九州電力株式会社

玄海原子力発電所4号炉高燃焼度燃料の使用に伴う 原子炉設置変更許可申請書の変更内容及び変更理由について

図 1 取替燃料の燃料集合体仕様

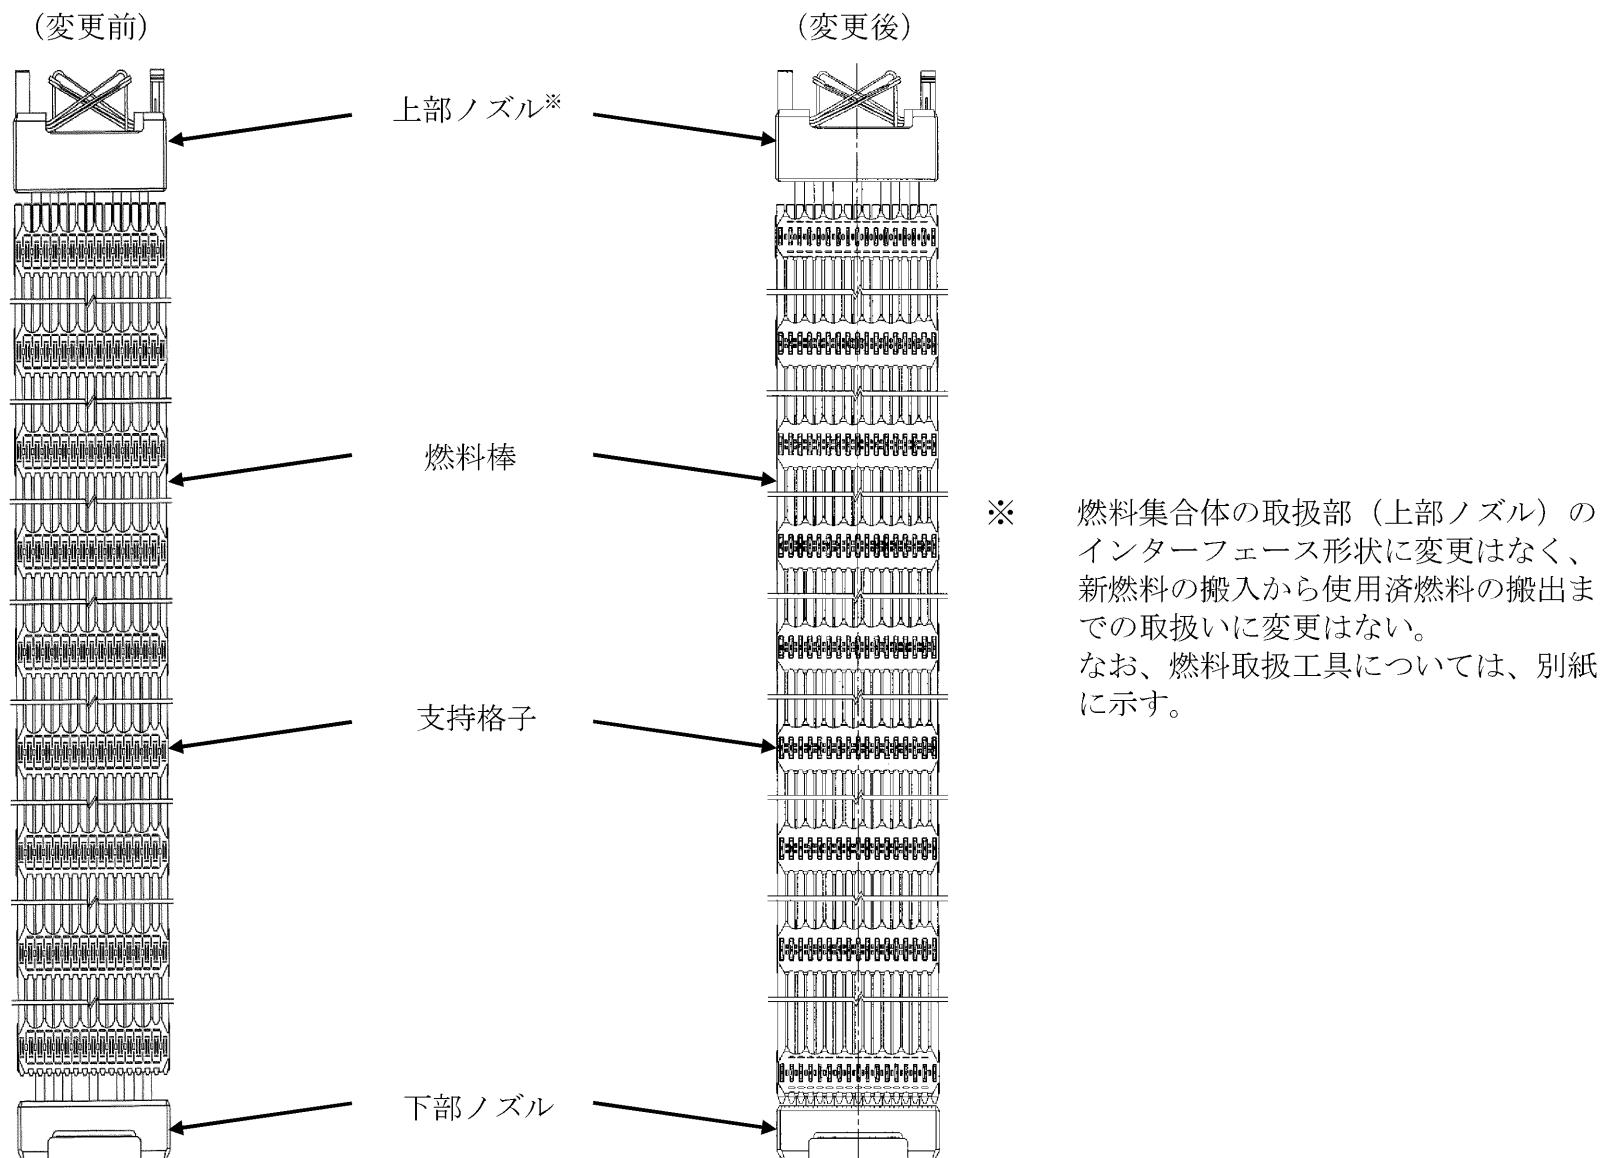
取替燃料として高燃焼度燃料を使用するため、高燃焼度燃料の仕様を追加している。取替燃料の燃料集合体仕様の変更前後を図1及び表1に示す。
